MODIFICATION N°1 DU PLU DE LUMBIN

Note de présentation

(Valant additif au rapport de présentation du PLU)

JANVIER 2024

- Evolution apportée à la pièce n°3 du PLU opposable : OAP n° 1

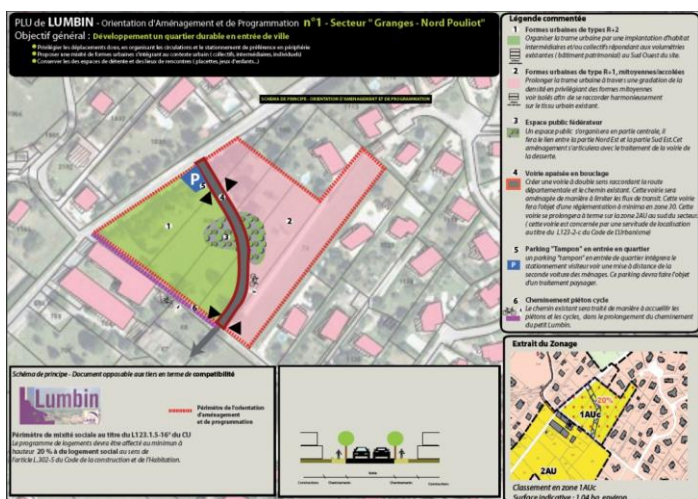
- **S'appuyer sur la trame végétale et le contexte patrimonial et urbain existant pour apporter une qualité paysagère au site.**
 - La matérialisation de la bande de recul des constructions de 15 m de la RD1090 à respecter (et déjà spécifiée au règlement écrit du PLU actuel)

- La nécessité de préserver la majorité des arbres caractéristiques du site (aussi bien dans la bande de recul vis-à-vis de la RD1090 que ceux existants sur le site)

- La nécessité de prévoir des arbres complémentaires (en entrée de site ou en cœur de site associé à un espace vert collectif)
 - Le remplacement de la mise en place d'un « espace public fédérateur » par la nécessité d'aménager un espace vert commun (privé mais ouvert au public). Ce dernier devra cependant toujours trouver sa place en partie centrale du site. Quelques précisions rédactionnelles sont enfin apportées sur son lien avec les espaces communs périphériques et sur la qualité des aménagements attendus (cf. illustrations dans l'OAP).

- La nécessité de prévoir des espaces « tampons » végétalisés permettant une intégration plus sensible du projet avec les secteurs bâtis périphériques (le long du chemin de Pouliot au sud et en interface du secteur résidentiel à l'Est)

- Enfin la nécessité de préserver autant que possible un élément patrimonial d'intérêt dans le périmètre de l'OAP (préservation du muret existant le long du chemin de Pouliot) et ou le caractère général des lieux par un traitement harmonisé, simple et non ostentatoire des ouvrages internes au regard du contexte urbain environnant.

- **Ouvrir le quartier sur l'environnement urbain existant et développer des espaces qualitatifs favorisant le vivre-ensemble**
 - L'OAP prévoit toujours un seul accès par le chemin de Pouliot. Cependant aucun nouvel accès par raccordement direct sur la RD1090 n'est désormais possible.

- Il est par ailleurs mentionné au texte de l'OAP que la desserte du site par le chemin de Pouliot n'est que temporaire, et qu'à terme, la desserte devra s'effectuer par une future voirie traversant les zones d'urbanisation prévue au Sud avec accès direct sur la RD1090.

- La requalification du chemin de Pouliot en voie partagée aux mobilités douces (piéton/cycle) demeure, tout en précisant que son accessibilité voiture sur la RD1090 sera condamnée.

- L'aménagement d'un espace commun, proposant du stationnement visiteurs en entrée de site, reste d'actualité. Il est simplement repositionné au niveau du chemin du Pouliot et pourra permettre l'implantation d'éléments techniques (ex : point d'avoire des ordures ménagères). Un deuxième espace commun devra également être prévu, plus au nord du chemin de Pouliot en accompagnement de l'espace « tampon » végétalisé à réaliser en bordure de ce chemin.

- La voirie interne de desserte se terminera désormais en impasse et sans accès possible sur la RD1090. Si le principe d'une voie à double sens est conservé, le schéma de coupe mentionnant le traitement attendu de cette voie est supprimé au profit de deux possibilités d'aménagements (espace véhicule distinct d'un espace piéton ou voirie partagée). De plus, des attendus sur un traitement de la voirie de desserte sont explicitement mentionnés (organisation des éléments techniques ou traitement par des matériaux diversifiés). Les espaces de retournement seront traités de façon à prendre des allures de placette ouverts sur les espaces communs.
A noter enfin que l'obligation d'une zone 30 est supprimée (la voirie interne à réaliser étant désormais privée et non plus publique)

- Concernant les cheminements piétons, la réalisation d'un accès spécifique par la partie Nord du chemin de Pouliot est attendue. Ce chemin piéton, en partie en dehors des espaces circulés, permettra un accès complémentaire à l'espace vert central.

- La mise en place d'un principe de densité à atteindre de l'ordre de 35 logements / ha sur l'ensemble du site de l'OAP.

- Les niveaux des constructions de type R+2 ou R+1 selon les secteurs de l'OAP à respecter ne sont plus mentionnées à l'OAP.
- Au-delà des éléments développés ci-dessus, des dispositions visant à l'intégration sensible des constructions dans leur environnement ont complémentirement été mises en place. Elles visent plus particulièrement à ce que :

Modification n°1/3 : suppression de la servitude de localisation pour création d'une voirie

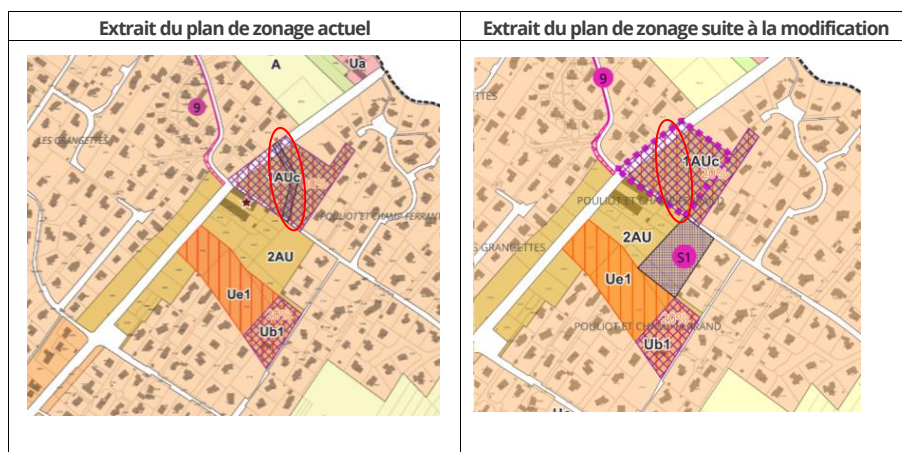
- La suppression, au sein de la zone 1AUC, de la servitude de localisation pour création d'une voirie identifiée au titre de l'article L.123.2.c du Code de l'Urbanisme (*nouvelle codification : L.151-41 du Code de l'urbanisme*)

- Le nouveau schéma d'accessibilité et de desserte de l'OAP sur la zone 1AUC intègre la volonté du département de la création d'un seul nouvel accès sur la route départementale 1090. Ce nouvel accès se situera au droit de la zone Ue1 par un nouveau carrefour à feu qui sera aménagé en concertation avec le Département de l'Isère. A terme, à partir de cet accès, une desserte interne sera réalisée et permettra de relier l'ensemble du nouveau quartier, comprenant la zone 1AUC, vers la route départementale. La servitude pour création d'une voirie du PLU actuel qui permettait un autre accès sur la route départementale pour la zone 1AUC est donc supprimée.

- Dans l'attente de la réalisation du nouvel accès sur la route départementale et de la réalisation d'un système de desserte de l'ensemble du quartier, l'accès et la desserte de la zone 1AUC s'effectuera donc de manière transitoire par le chemin de Pouliot en partie Sud Est de la zone (la partie qui donnera accès à la route départementale en partie Nord-Ouest sera condamnée)

Modification n°2/3 : création d'une servitude de localisation pour création de voiries et modes doux

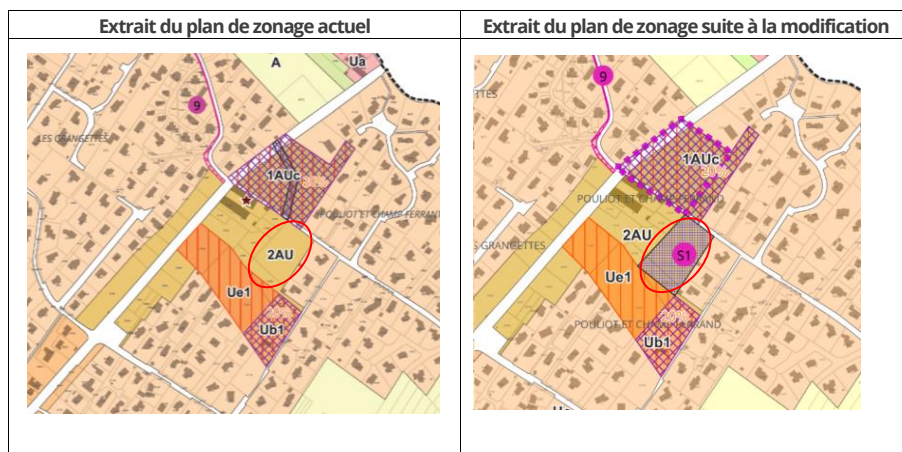
- La création, sur une partie de la zone 2AU (faisant l'interface entre la zone 1AUc et les zones Ue1/Ub1) d'une servitude de localisation pour création de voiries et modes doux par la commune, dénommée S1 (identifiée au titre de l'article L-151-41 du Code de l'Urbanisme) avec le complément du tableau des emplacements réservés (désormais dénommé « liste des emplacements réservés et servitudes de localisation ») qui précise la description, le bénéficiaire et la surface de la servitude S1 instaurée ci-avant.

- Cette servitude pour localisation de voiries doit permettre de réaliser les dessertes nécessaires (voie de desserte et cheminements doux) visant à relier à terme les secteurs de développements et assurer leur accessibilité sur la route départementale 1090, telles qu'évoquées au paragraphe précédent. Cet outils traduit également le maillage exprimé dans l'OAP 4 « Pouliot Champs Ferrand Sud » et la nouvelle OAP1 « Granges – Nord Pouliot » réalisée dans le cadre du présent dossier.

- L'outil servitude de localisation a été retenue dans la mesure où les études n'ont pas encore été menées pour déterminer les emprises et la localisation exactes des aménagements. Les principes de localisation et les caractéristiques des voiries ont néanmoins été imaginées et ont donc été précisées au tableau « liste des emplacements réservés et servitudes de localisation » : « à l'Est : la création d'un cheminement doux de 3 m de large et à l'Ouest : la création d'une voie de desserte à double sens avec cheminements doux (8 m de large) »

- Evolutions apportées à la pièce n°4 du PLU opposable : plan de zonage

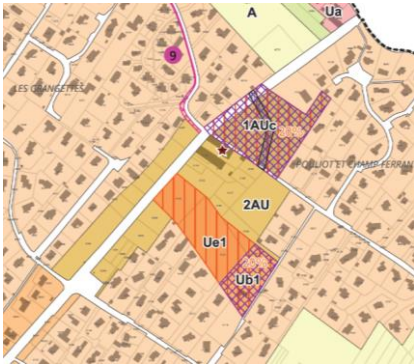
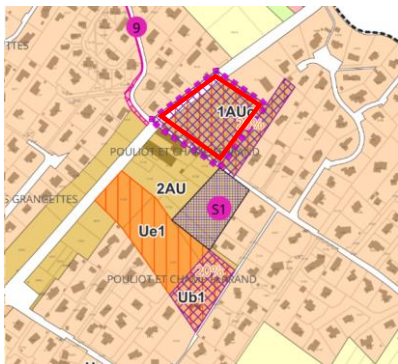
- Création, au sein de la zone 1AUc, d'un secteur aux règles de hauteurs spécifiques.

- L'OAP vise la réalisation de logements de types superposés ou de type petit collectif sur le secteur concerné. Cependant, le règlement écrit actuel de la zone 1AUc fixe des règles de hauteur maximales de 10 m (toiture à pans) ou 8 m (toiture terrasse) qui s'avèrent légèrement insuffisantes pour la réalisation de ce type de formes urbaines. Afin d'assurer des règles de hauteurs adaptées au projet, un secteur auquel des règles de hauteur spécifiques pourront être mise en œuvre a donc été matérialisé en planches graphiques. Le règlement écrit fixant les règles applicables (voir évolution apportée à la pièce 5 du PLU).

Secteur avec une hauteur maximum de 10m pour les constructions à 1 ou plusieurs pans, et de 8m pour les constructions à toiture terrasse.	Secteur avec une hauteur maximum de 12m pour les constructions à 1 ou plusieurs pans, et de 10m pour les constructions à toiture terrasse (voir règlement écrit modifié - pièce n°5).
